Keuringsverslag van een elektrische laagspanning- en zeer lage spanningsinstallatie

NIET CONFORM

Datum keuring: 23/05/2024

Straatnaam Geraardsbergsesteenweg
Huisnummer 46
Busnummer
Postcode 1540
Gemeente Herne
Land België

Afbeelding schakel- en verdeelbord:

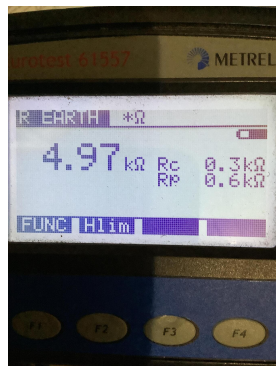
15.01 Het verdeelbord is niet makkelijk toegankelijk. (Boek 1 Onderafdeling 5.3.5.1.C.)

15.09 De genaakbare, naakte onder spanning staande delen zijn onvoldoende afgeschermd. (Boek 1 Afdeling 5.1.4. en 4.2.2.3.)

15.10 Niet gebruikte invoeringen van het verdeelbord zijn niet correct of onvoldoende afgedicht. (Boek 1 Afdeling 5.1.4. en 4.2.2.3.)

15.13 De nominale spanning dient duidelijk vermeld te worden op een oordeelkundig gekozen plaats. (Boek 1 Onderafdeling 3.1.3.3.)

15.14 Een alpolige scheidingschakelaar is te voorzien om bord volledig spanningsloos te kunnen zetten. (Boek 1 Onderafdeling 5.3.5.1.B. en nota)

15.15 De toegankelijkheid van het schakelbord is te verbeteren. (Boek 1 Onderafdeling 5.3.5.1.C.)
